WM 195555 消除症状 - 发动机: 更换冷却液调节器壳体 (发动机底部液体泄漏/SY2813)

用于冷却液分配器壳和冷却液管的零配件要求 (51/12)

更换冷却液系统盖 (98/13)

部件概图

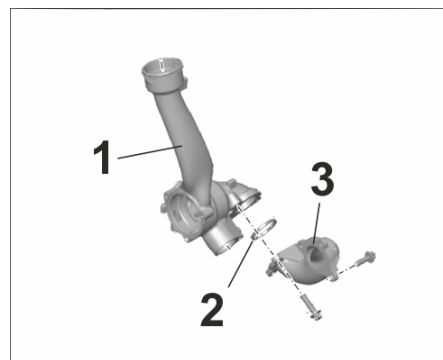
由于冷却液调节器壳体上孔处的公差过大, 冷却液调节器壳体和邻近的水管周围可能会出现泄漏现象。

现可在自 **2013 年 6 月起生产**的所有车辆上使用公差已经过优化的冷却液调节器壳体。

更换冷却液调节器壳体 **-1-**、水管密封件 **-2-** 和水管 **-3-**。

图 1

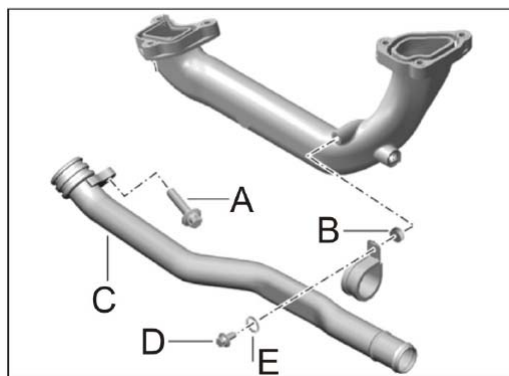
在需要安装零配件时, 混合安装了不能安装在一起的零配件

- 冷却液分配器壳 (亦称为水导流壳) 和
- 冷却液管 (亦称为水管)。

为了避免将错误的零件安装在一起, 请务必遵循下述步骤:

以下二者之一 • 更换用水导流壳, 零件号 - 9A1.106.022.02

使用不同零件:

- ⇒ 六角圆头螺栓, M6 x 25 (900.385.072.01 -项目 A-)
- 套筒 (已安装, -项目 B-)
- 带垫圈的半圆头螺钉 (已安装, -项目 D 和 E-)

或 • 更换用水管, 零件号 - 9A1.106.026.31

使用不同零件:

- 六角圆头螺栓, M6 x 35 (900.385.270.01 -项目 A-)
- ⇒ 无套筒 (-项目 B-)
- 带垫圈的半圆头螺钉 (已安装, -项目 D 和 E-)
